Amt für regionale Landesentwicklung Leine-Weser

2. Arbeitskreissitzung Brockum-Quernheim am 02.06.2022

Aktueller Zustand des Wegenetzes

Anmerkungen aus der Sitzung sind in blau eingefügt

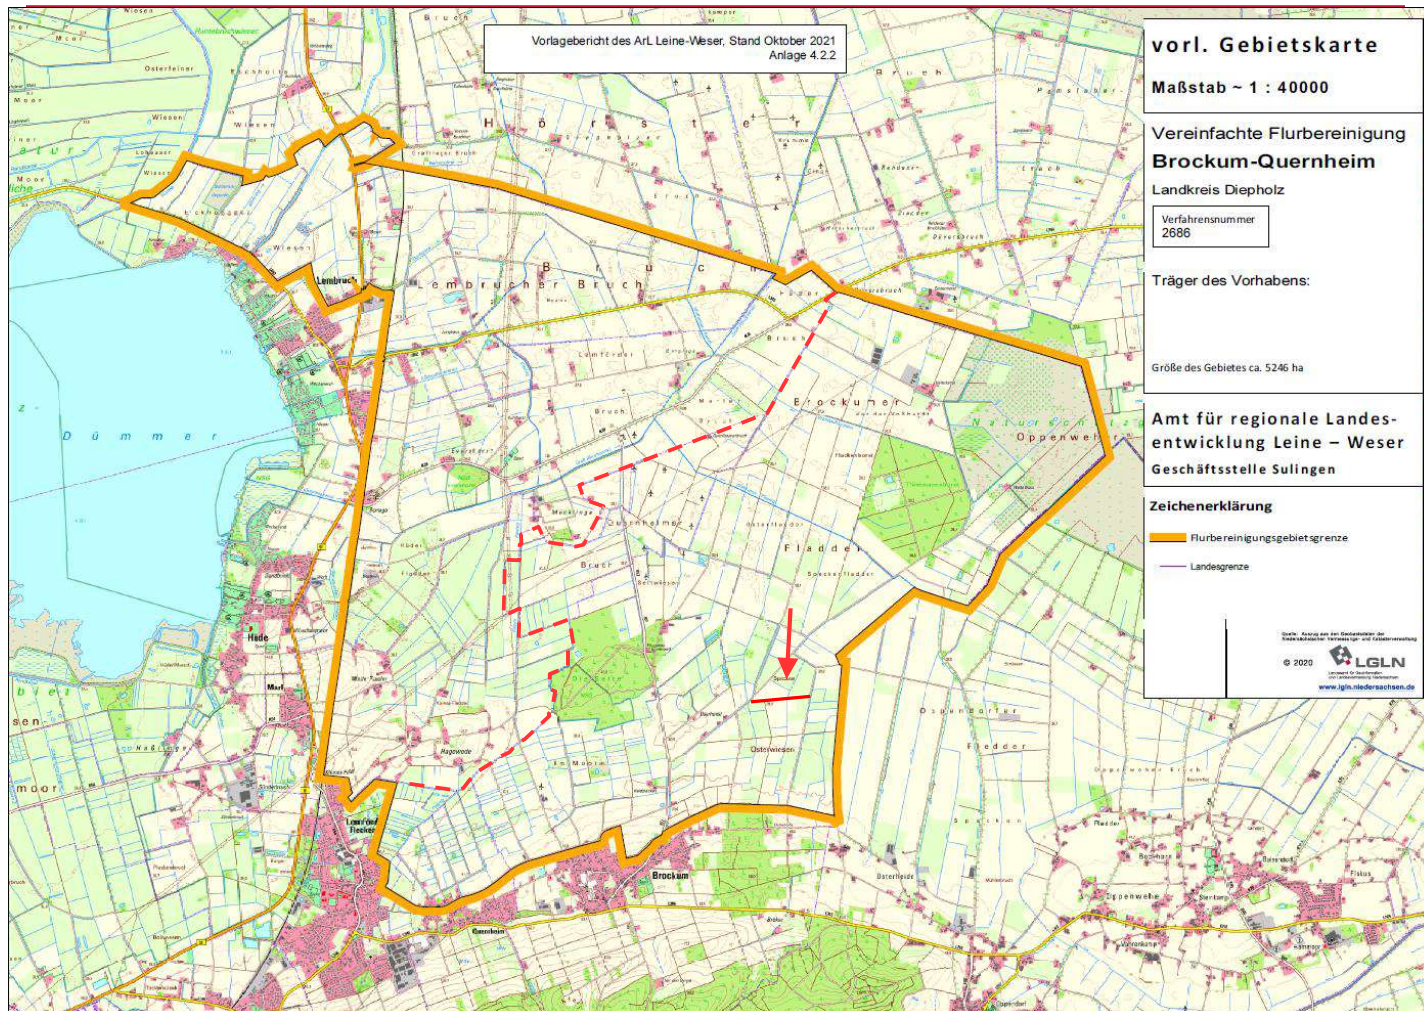
Freischnitt nötig

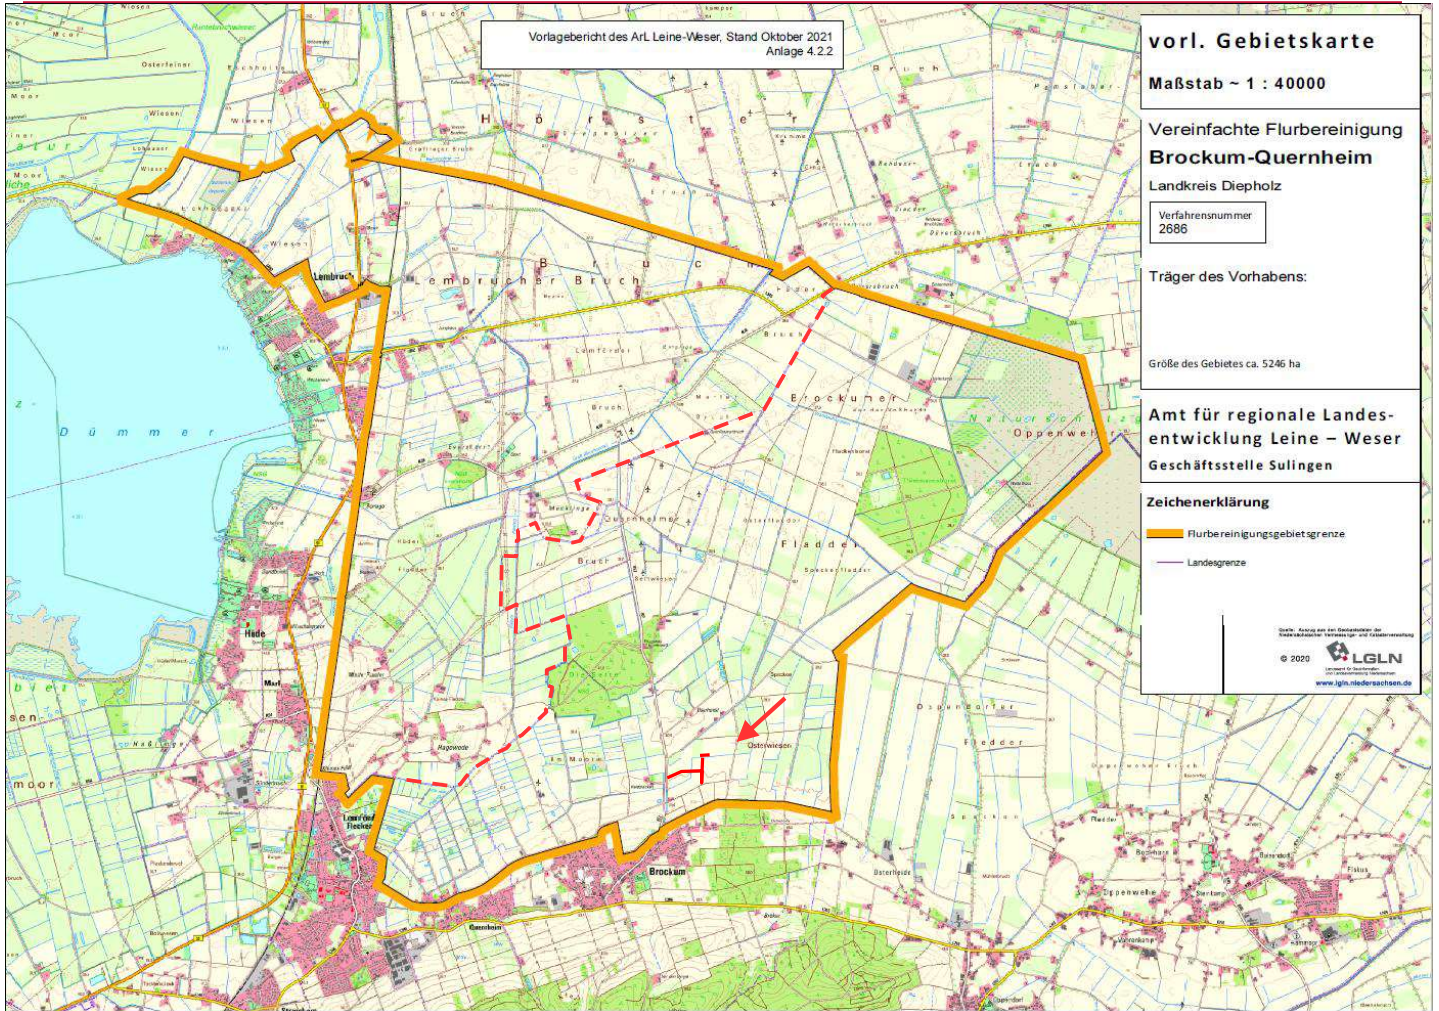
Tourismus?

Probleme mit
Oberflächen-
entwässerung

Durchlass zum Teich?

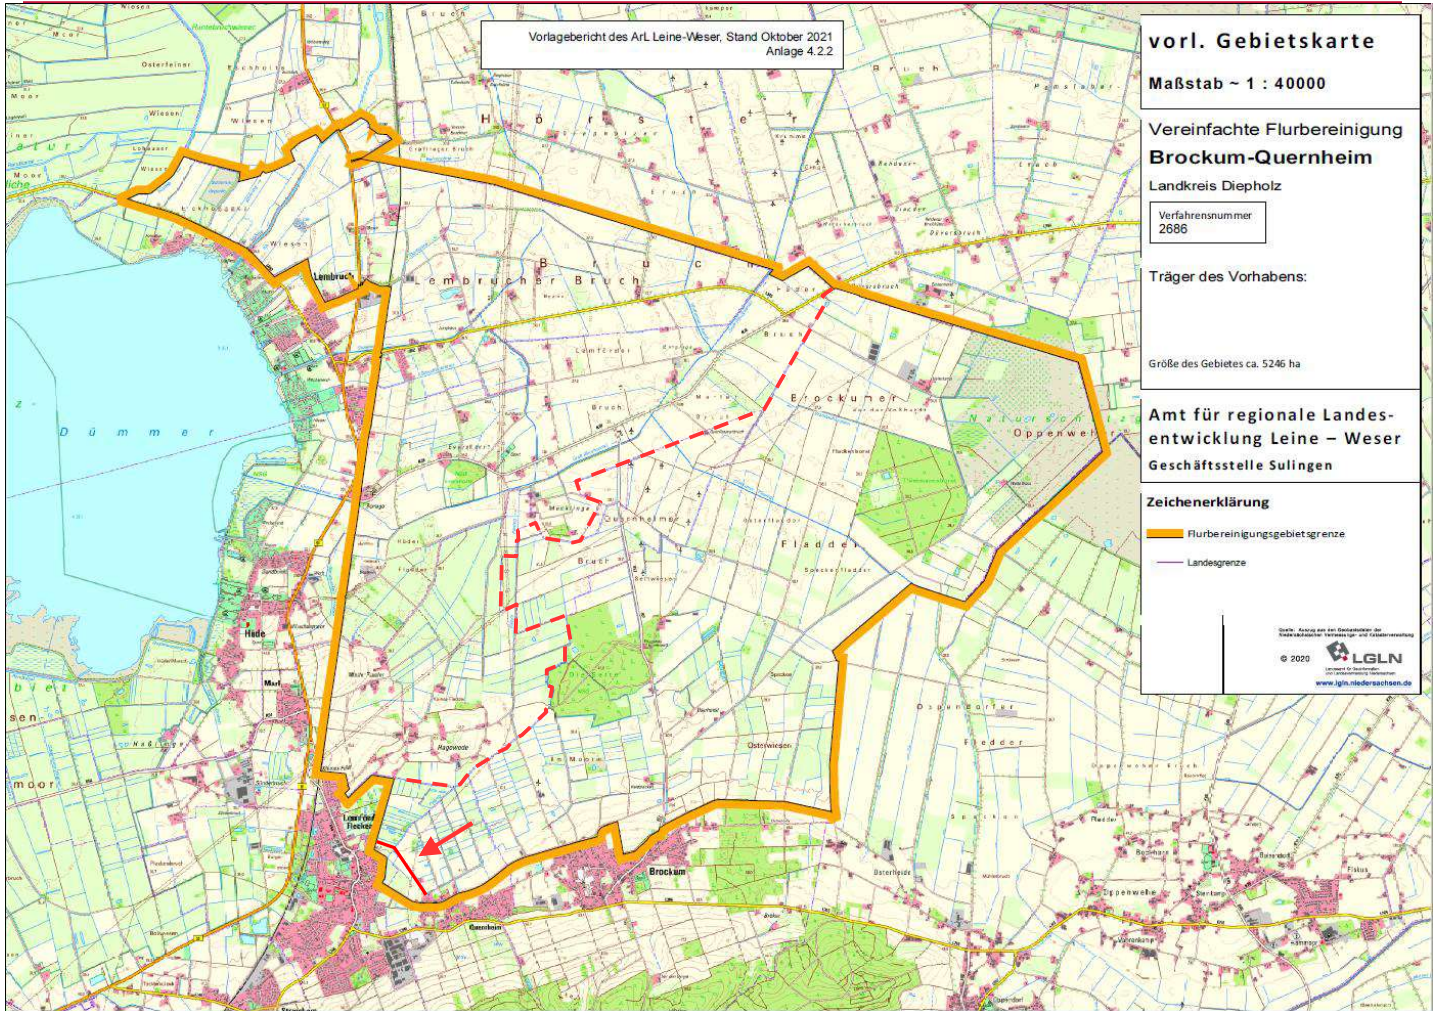
Stark frequentiert ->
Ortsverbindungsweg

4,5 m Breite?

Optische Einengung?
